Eidgenössisches Nuklearsicherheitsinspektorat ENSI
Inspection fédérale de la sécurité nucléaire IFSN
Ispettorato federale della sicurezza nucleare IFSN
Swiss Federal Nuclear Safety Inspectorate ENSI

Aktennotiz

KKB, Verfügung Fukushima, deterministischer Nachweis
10'000-jährliches Erdbeben, Überflutung

Stellungnahme des ENSI zum deterministischen Nachweis des KKB zur Beherrschung des 10'000-jährlichen Erdbebens

Bild 1: Vergleich Uniform Hazard Spektren an Geländeoberfläche, Dämpfung 5%, Jährlichkeit 10^{-4}

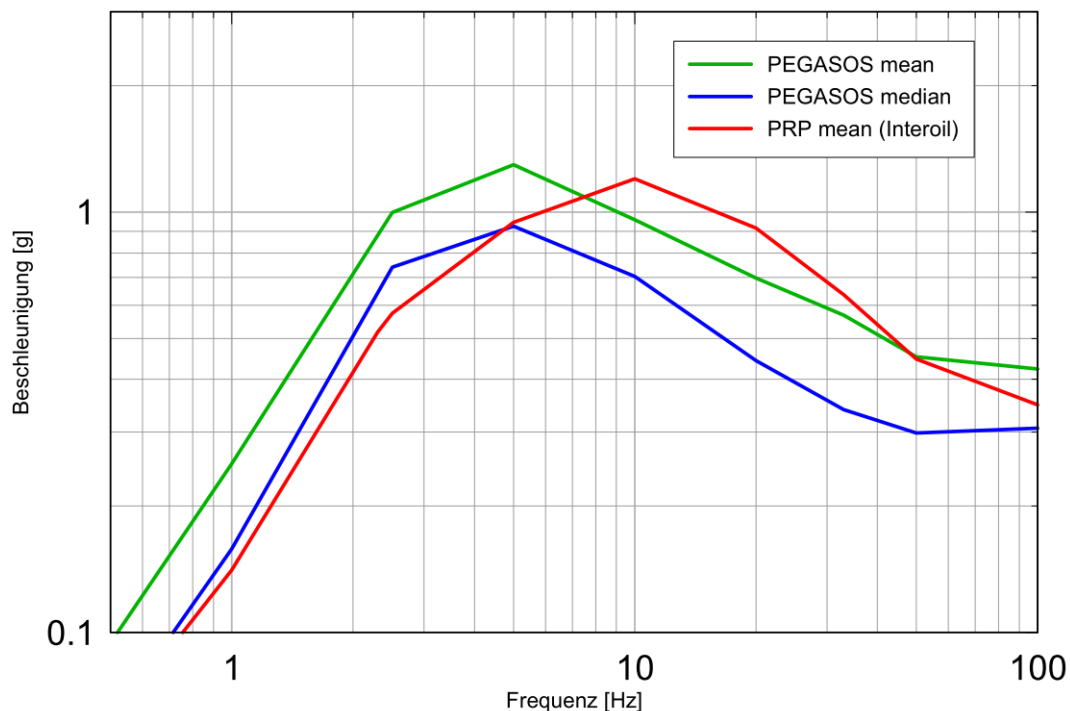
Mit der Verfügung vom 1. April 2011 /154/ forderte das ENSI die Betreiber auf, die seismischen Gefährdungsannahmen neu zu ermitteln. In der vom Betreiber eingereichten Neuberechnung der Erdbebengefährdung auf Referenzfelsenniveau /3/ ist dokumentiert, dass diese Berechnung, wie vom ENSI verlangt, auf dem neuen Erdbebenkatalog des Schweizerischen Erdbebendienstes und der aktuellen Resultate der Abminderungsmodellierung basiert. Die Vorgaben aus der Verfügung /154/ sind somit berücksichtigt worden.

Unter Berücksichtigung der bei Bestimmung der PRP-IH Gefährdung getroffenen Annahmen und Vereinfachungen akzeptiert das ENSI die neue Gefährdung als Grundlage für die Erbringung der gemäss Verfügung vom 1. April 2011 /154/ geforderten Nachweise. Es ist jedoch anzumerken, dass die Anwendbarkeit der PRP-IH Gefährdung zeitlich begrenzt wird. Nach Abschluss des PRP wird das ENSI neue Erdbebengefährdungsannahmen festlegen. Auf dieser neuen Grundlage werden die Erdbebensicherheitsnachweise erneut von den Betreibern zu erbringen und vom ENSI zu prüfen sein.

Die PRP-IH Gefährdung mit der maximalen Bodenbeschleunigung (PGA) auf Referenzfelsenniveau von 0.17 g liegt zwischen der PEGASOS Gefährdung (PGA von 0.23 g) und der bisher geltenden Gefährdung (PGA von 0.15 g). Das ENSI betrachtet diese Werte als plausibel. Es deutet sich damit an, dass der mit dem PRP angestrebte Abbau der in den PEGASOS-Ergebnissen enthaltenen Unsicherheiten tendenziell zu einer Reduktion des ausgewiesenen Gefährdungsniveaus führt.

Zur Prüfung der Baugrundeigenschaften /6/ und der Antwortspektren an der Geländeoberfläche /4/ hat der vom ENSI beauftragte Experte die Übertragung der Erdbebenerschütterungen von der Geländeoberfläche bis zum Fels in einer Tiefe von 145 m mit dem Programm SHAKE nachgerechnet. Zu diesem Zweck wurden die deterministischen horizontalen Erdbebenzeitverläufe aus dem Bericht /5/ als Erregung an der Geländeoberfläche aufgebracht und daraus die resultierenden Bodenerschütterungen am Felshorizont ermittelt. Die Vergleichsrechnungen des ENSI-Experten zeigen eine deutliche Überhöhung der Bodenbewegungen durch die Bodenschicht ab etwa 5 Hz. Am deutlichsten ausgeprägt ist sie zwischen 10 bis 20 Hz, in diesem Bereich verstärkt das Lockergestein die Felserschütterungen bis hin zur Geländeoberfläche um den Faktor drei. Aufgrund dieser Vergleichsrechnungen erachtet das ENSI die PRP-IH-Spektren an der Geländeoberfläche /4/ im kleineren Frequenzbereich bis ca. 10 Hz als konservativ, im höheren Frequenzbereich zeigt sich eine qualitative Übereinstimmung der Übertragung durch den Baugrund. Zusätzlich wurde die Verschiebung der maximalen Spektralwerte der Oberflächenspektren von 5 Hz gemäss PEGASOS nach 10 Hz gemäss PRP-IH bestätigt.

Das ENSI kommt zum Schluss, dass sowohl die in /6/ ausgewiesenen Baugrundeigenschaften zur Berechnung der Boden-Bauwerks-Interaktion als auch die Antwortspektren an der Geländeoberfläche /4/ als Referenzspektren für die Erdbebennachweise geeignet sind.

Bild 2: Vergleich deterministische Etagenantwortspektren Notstandsgebäude Kote +343.50 m für horizontale Richtungen x,y und vertikale Richtung z, Spektren KKB durchgezogen, Spektren ENSI-Experte gestrichelt, Dämpfung 5%

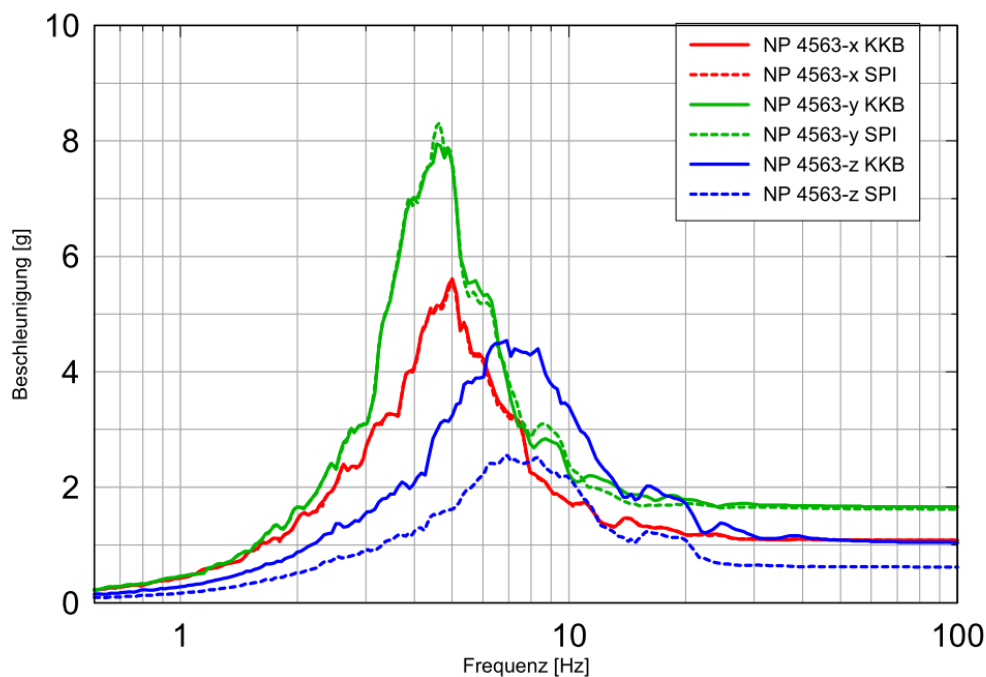
Die vom ENSI-Experten berechneten Etagenantwortspektren stimmen mit den vom KKB ermittelten Spektren praktisch überein. Einzige Ausnahme bilden die vertikalen Etagenantwortspektren für das Notstandsgebäude, bei denen die vom ENSI-Experten berechneten Etagenantwortspektren unter jenen des Betreibers liegen (vgl. Bild 3). Diese Differenz ist ungeklärt, das ENSI leitet daraus jedoch keine Massnahmen ab, da es sich um eine Abweichung auf der sicheren Seite handelt.

Innerhalb der Vergleichsberechnungen wurde der Einfluss einer bei deterministischen Erdbebenberechnungen erforderlichen Variation der Baugrundsteifigkeiten untersucht. Zu diesem Zweck wurde der mittlere dynamische Schubmodul mit Faktor 1.5 multipliziert und dividiert. Die mit dieser Sensitivitätsanalyse berechneten deterministischen Etagenantwortspektren liegen bis Faktor 1.4 höher als die entsprechenden Spektren des KKB, das keine Variation der Boden-

kennwerte vorgenommen hat. Da für den vorliegenden Erdbebennachweis ausschliesslich probabilistische Etagenantwortspektren verwendet wurden, ergeben sich daraus jedoch keine Konsequenzen. Sollten die deterministischen Etagenantwortspektren in /7/ und /8/ zukünftig für die Auslegung von Komponenten verwendet werden, sind diese aber um einen Faktor von 1.3 bis 1.4 zu erhöhen.
